אוניברסיטת חיפה - מכרז 392/16

מכרז לביצוע עבודות הקמת בניין הפקולטה למדעי הרווחה והבריאות באוניברסיטת חיפהמסמך הבהרות ושינויים מספר 1

סעיף 3 להבהרות – סעיף 40.7.0060 מכסה לשוחת קליטה קטנה

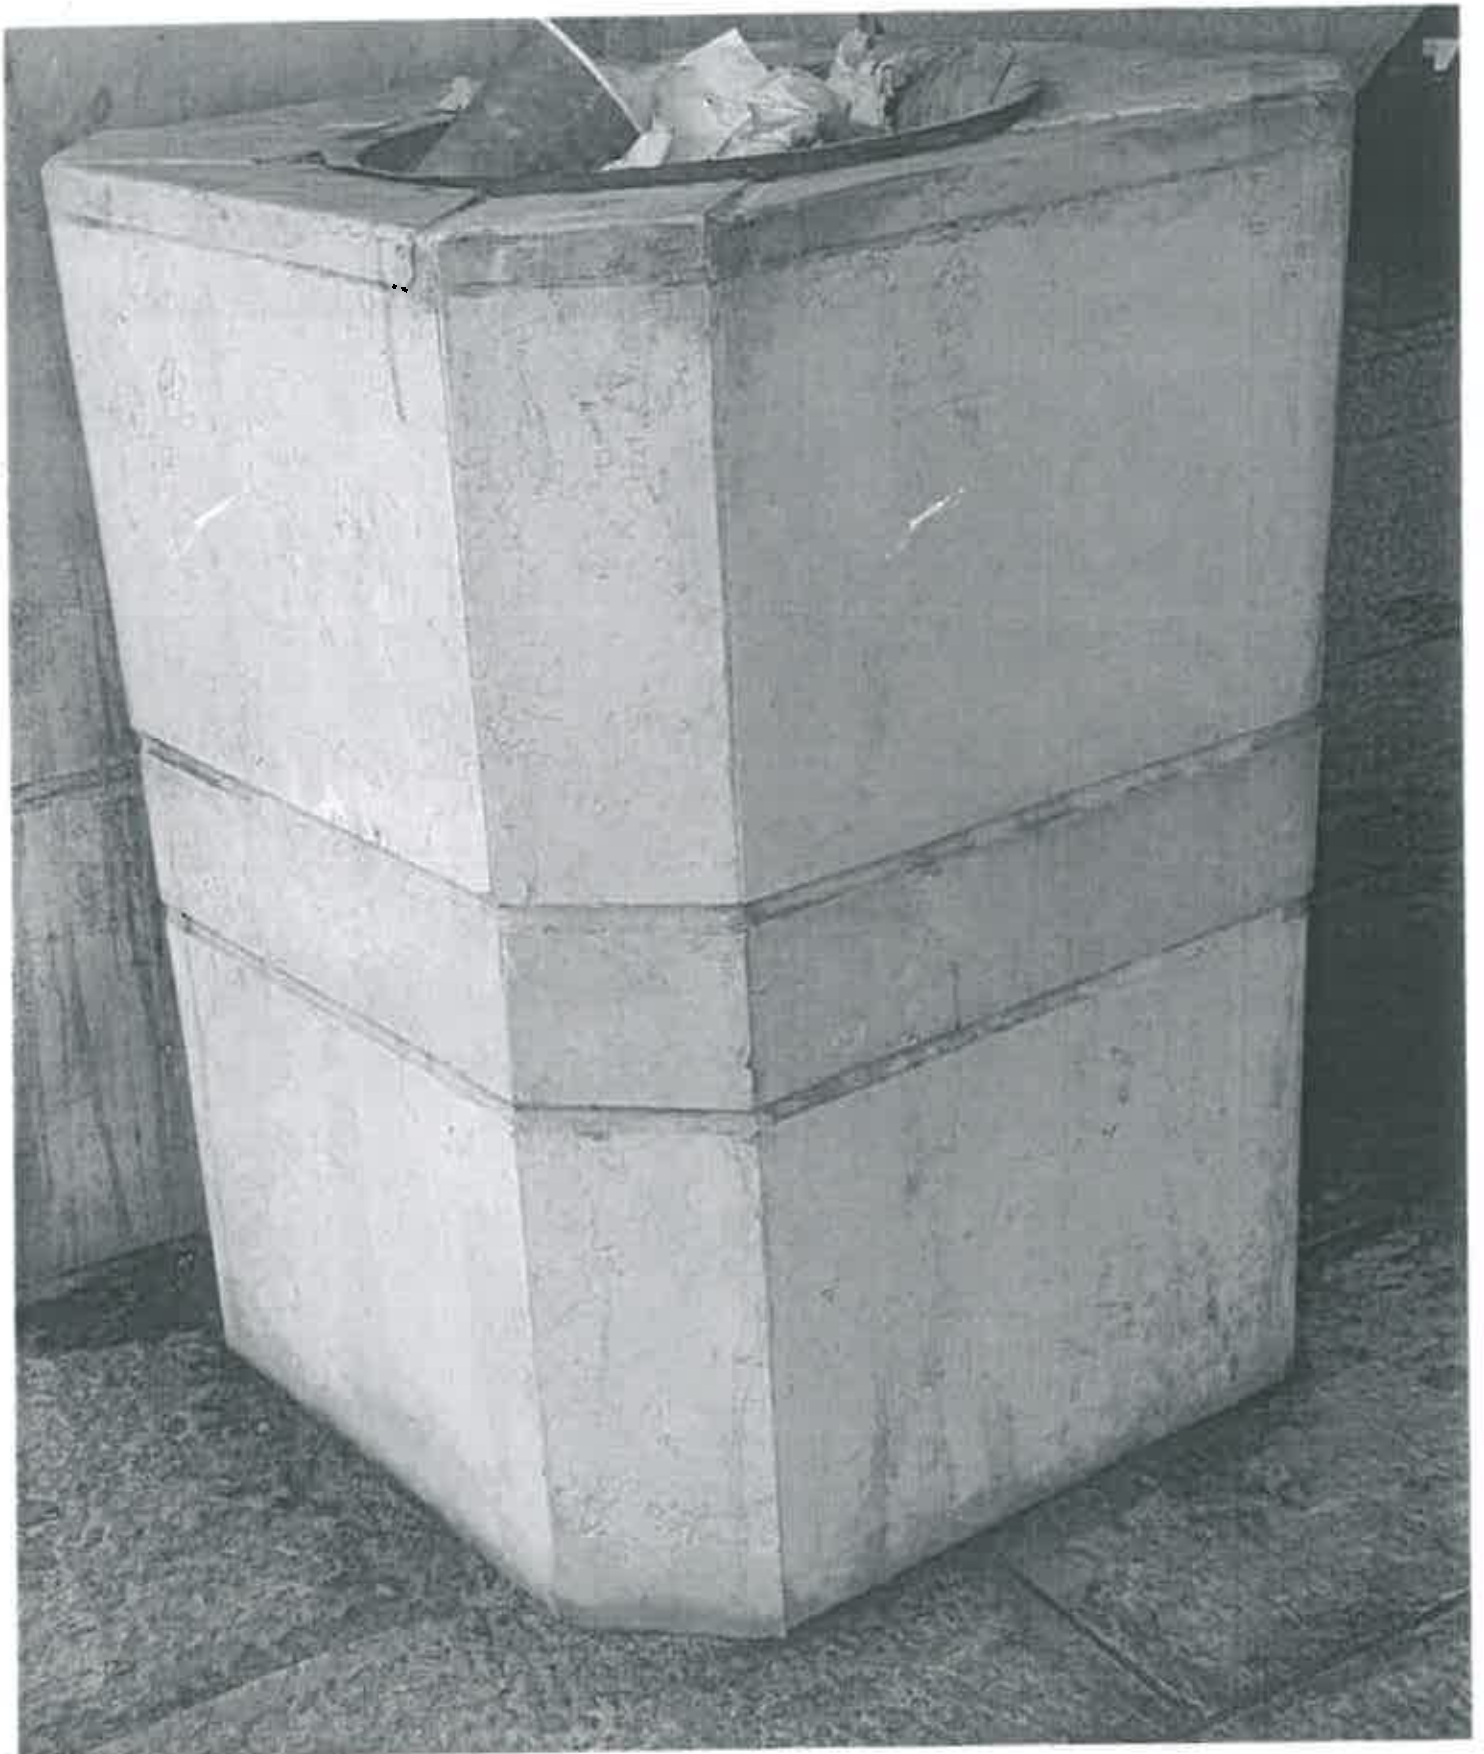
מס'	מסמך /סעיף	עמוד בחוברת	שאלה	תשובה
1	מסמך א' סעיף 7.7 א'	7	הזמנים מאוד לחוצים בהתחשב בכך שיש חגים. האם ניתן לקבל דחייה?	לא מקובל. אין שינוי באמור במסמכי המכרז לעניין זה.
2	מסמך א' סעיף 8	7-8	כיצד עלינו להגיש את ההצעה? יש כתב כמויות ממוחשב (בינארית) גם למבנה הפאושלי- האם אני צריך להתאים את המחיר של כל סעיף כך שבסופו של דבר ייצא לי סכום ע"פ הכמות בפועל?	יש להגיש את ההצעה בהתאם להוראות המפורטות בסעיף 8 למסמכי המכרז. תשומת לב המציעים מופנית להוראות סעיפים 6(ד) - 6(ט"ז) למסמכי המכרז. אכן כתב הכמויות כולל בתוכו פרקים פאושליים אשר לגביהם הכמויות המצוינות אינן רלוונטיות שכן הן לא תימדדנה בפועל (עמודה זו תימחק לאחר הזכיה). משמעות הדבר בפועל כי על המציעים בשלב הגשת ההצעות למלא את מחיר היחידה לפרקים אלו בהתאם לסה"כ אותו ברצונם להציע.
3	כתב כמויות קובץ בינארית	ראה הוראות למילוי כתב הכמויות בעמוד 21	סעיף 40.7.0060 במבנה 2, מה גודל השוחות הקיימות?	מכסה לשוחת קליטה קטנה מפלז 30*30 להתקנה באישור המפקח מראש ובכתב מצ"ב פרט.

סעיף 5 להבהרות - סעיף 40.06.0030 דגם אשפתון מבוקש

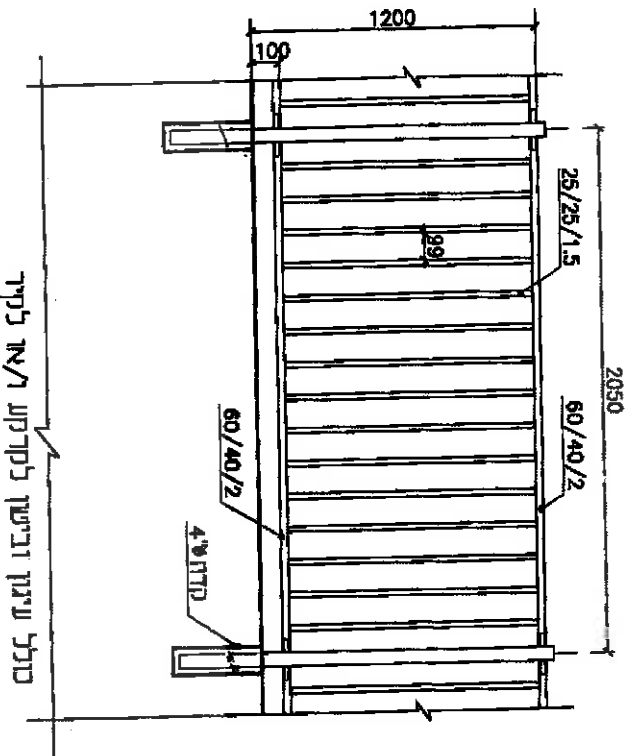
5	כתב כמויות (בינארית)	-	סעיף 40.06.0030- אשפתון כדוגמת הקיים, לפי פרט... אין פרט	מצי"ב צילום של הפח הרצוי. תוצרת שחם אריכא. אין לספק פחי אשפה ללא אישור בכתב ומראש של האוניברסיטה.
6	כתב כמויות (בינארית)	-	סעיף 40.06.0090- גדר רשת. אין התאמה בין הכתוב בכתב כמויות "דגם כנרת" לכתוב בפרט עצמו "מעין חרוד ב", יש הפרש במחירים. מה נכון?	הנכון הוא דגם כנרת של חברת "אורלי" מגולוון בלבד מצי"ב פרט.
7	מסמך ה' הסכם סעיף 19	עמ' 18-22	לא ניתן לקבל את התחייבות המבטח לביטוח עתידי של חבות המוצר, אם הוא לא זה שערך את פוליסת העבודות הקבלניות. יש חשיבות רבה לכך שהגורם המבטח את העבודות הקבלניות. במידה ויאושר:	לא מקובל. אין שינוי באמור במסמכי המכרז לעניין זה. האוניברסיטה עורכת את פוליסת העבודות הקבלניות עבור הפרויקט ועל הקבלן לערוך ביטוחים משלימים לביטוח העבודות ובמפורש ביטוח חבות המוצר.
			יש לפטור את הקבלן מתשלום פרמיה לאוניברסיטה בגובה 0.3% משווי העבודות.	לא מקובל. אין שינוי באמור במסמכי המכרז לעניין זה.
			מובהר כי הפוליסה תורחב לכלול את המזמין ואת חברת הפיקוח.	לא מקובל. אין שינוי באמור במסמכי המכרז לעניין זה.

מפרט ראש השקיה

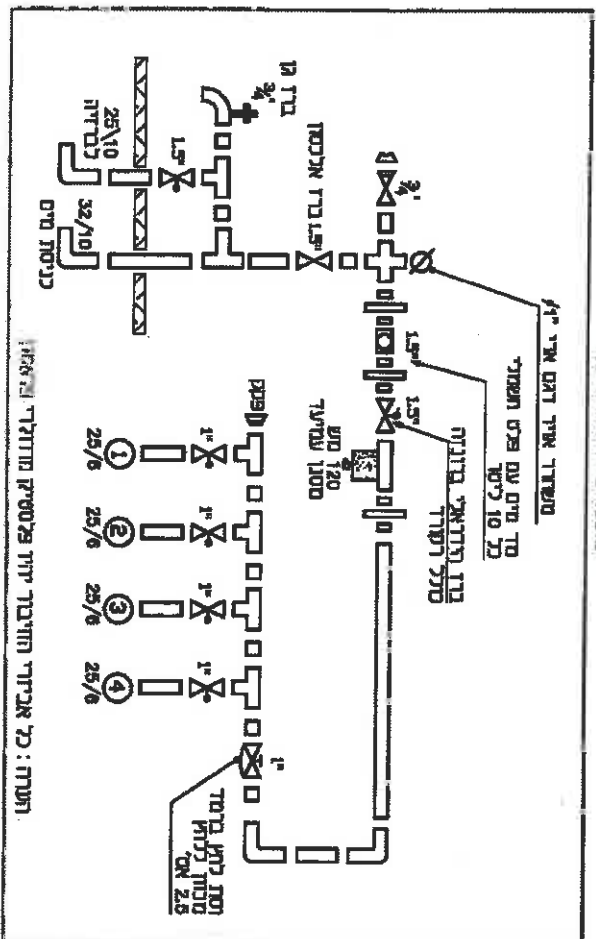
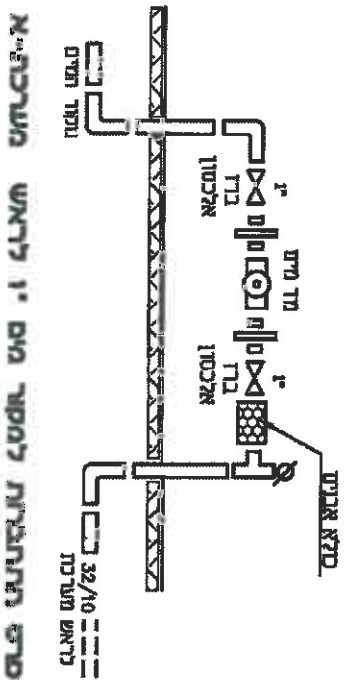
1. סעיף 53 ס.ק 2 שבהסכם (עמ' 41) יבוטל. סוגיית מחירי היסוד תיקבע לפי הרשום בסעיף 00.19 לנספח ב' (מוקדמות) להסכם (ראה עמ' 67).
2. סעיף 6.6 במסמך א' (עמ' 6) הודן בתקופת הביצוע – יעודכן. תקופת הביצוע הינה "עוד" 24 חודשים.
3. מצ"ב מפרט חסר של ראש השקיה.
4. כל תת פרק 07.05 הודן בעבודות ניקוז וביוב בפיתוח שנמצא בכתב הכמויות בחלק הפאושלי מוצא מחלק זה ועובר כולו לפרקים למדידה.
